Résumé de la rencontre
Rencontre 2 - Comité de consultation
Thématique : Bruit
Projet Lamaque

Août 2014
(Version approuvée)

PRÉSENTATION DE L'ÉTUDE D'IMPACT SONORE DU PROJET LAMAQUE (Voir Annexe 2)

FIGURE 1 Carte de bruit projetant la contribution sonore ($L_{Aeq, 1h}$) pour le scénario 1 – JOUR sans le vent

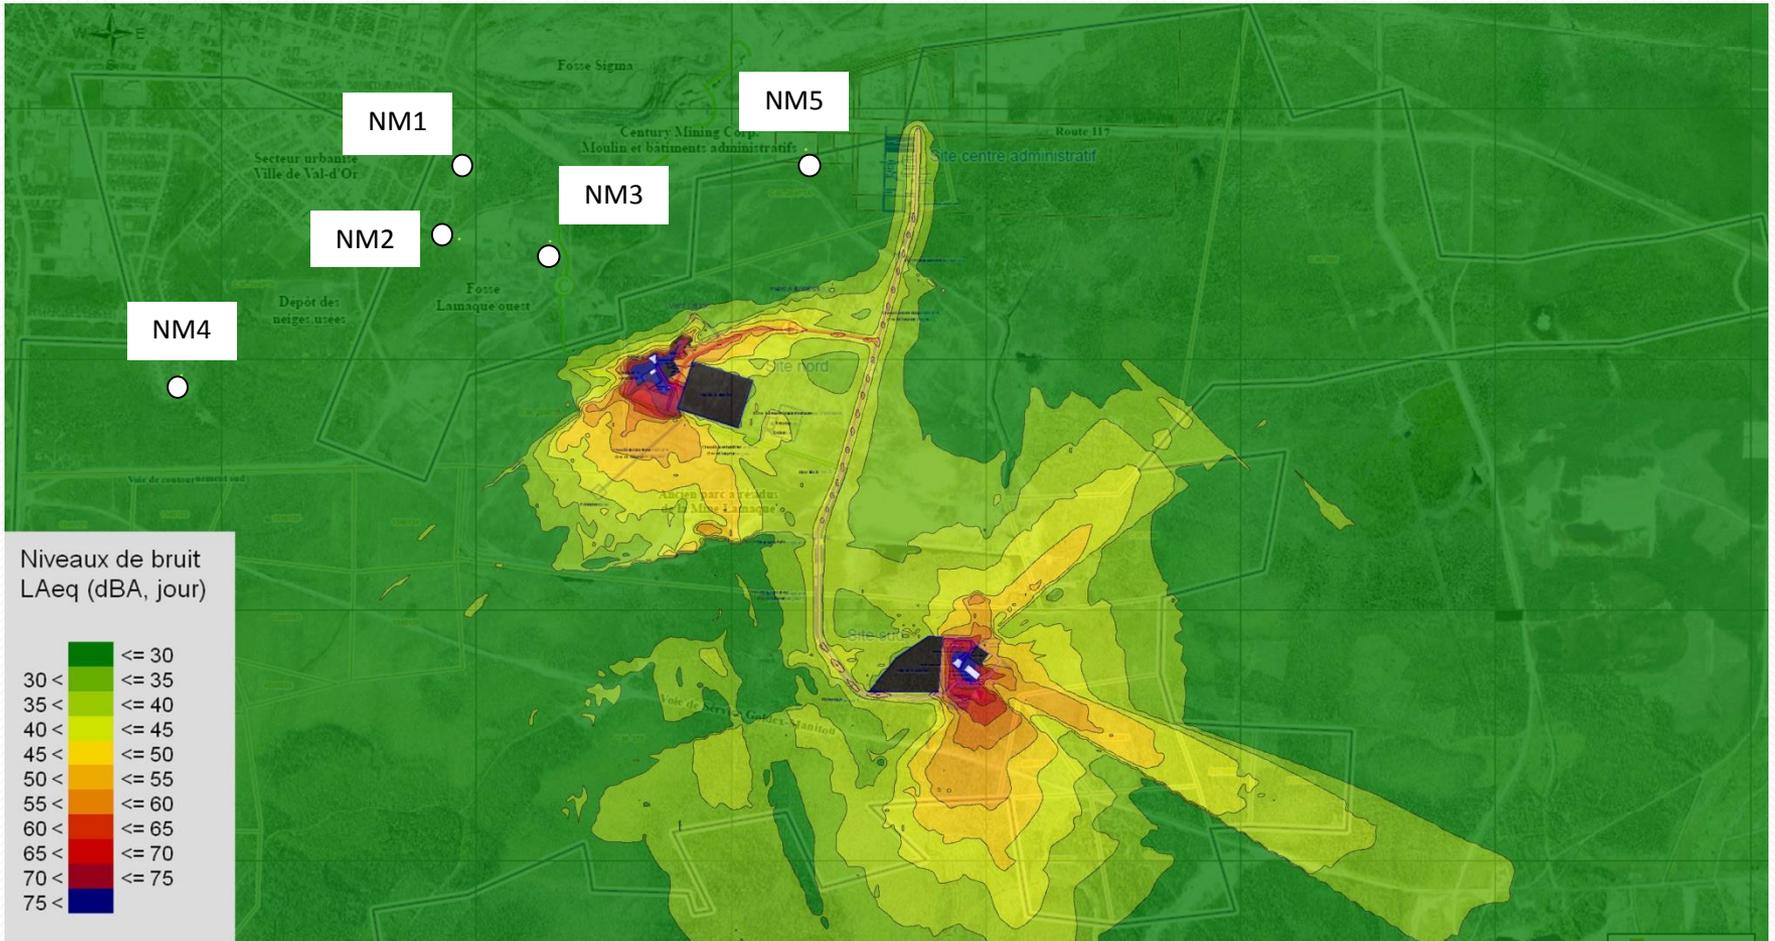
Questions ou commentaires	Réponses
Intervention 74	
Donc, sur la carte (figure 1, diapositive 34), le bruit plus intense est représenté en bleu et ça touche seulement le site d'opération.	Aucun commentaire.
